RESPUESTA A OBSERVACIONES A LOS TÉRMINOS DE REFERENCIA DEL PROCESO DE CONTRATACIÓN - CONTRATO DE OBRA PARA ADECUACIONES LOCATIVAS

OBJETO A CONTRATAR: Realizar las adecuaciones físicas, locativas y de obra para las plantas de transformación de COOMBUVIPAC y ASMUCOCA, ubicadas en el municipio de La Montañita, así como en la unidad de transformación de CHOCOAMAZONIC, ubicada en el municipio de El Paujil, Caquetá.

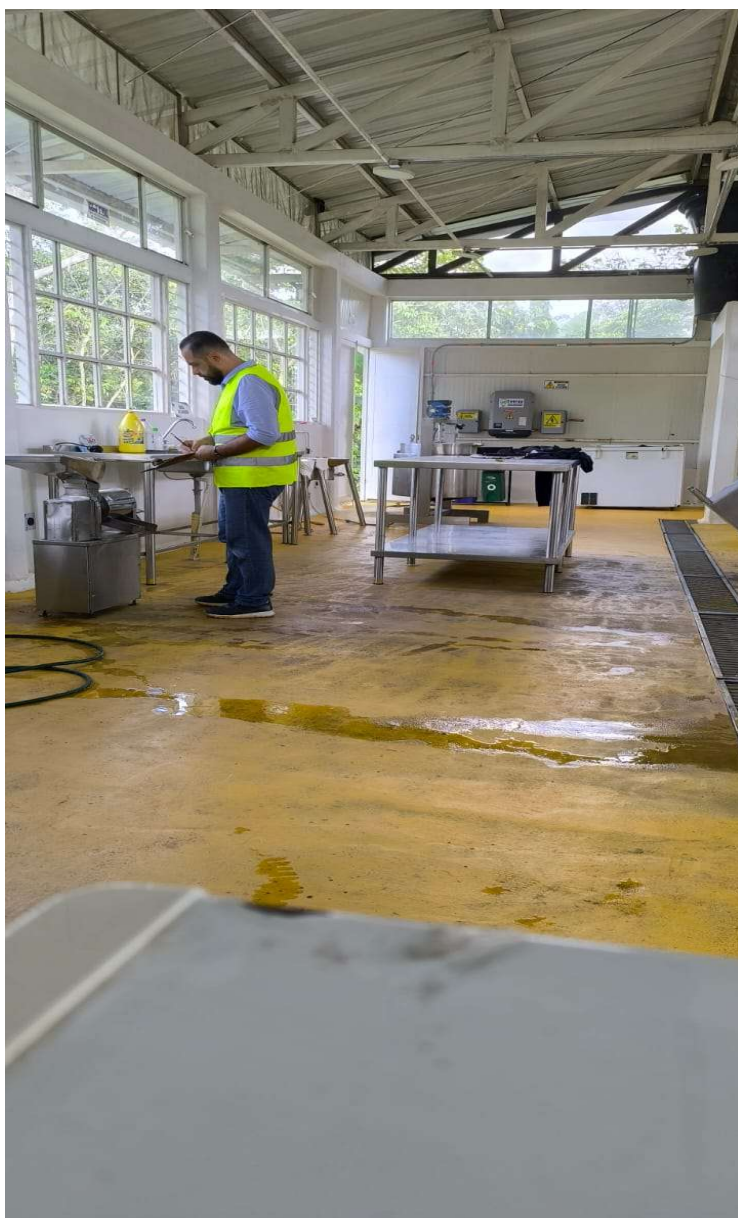
Actualmente, ¿la entidad cuenta con registro fotográfico de los espacios específicos de intervención?

Registro fotográfico del estado actual de la Plaza de Ferias del municipio de El Paujil o de las zonas a intervenir.

4. En las imágenes se puede evidenciar el lugar donde se instalará el cielorraso en PVC de 3,75m² (2,15 x 1,5m)
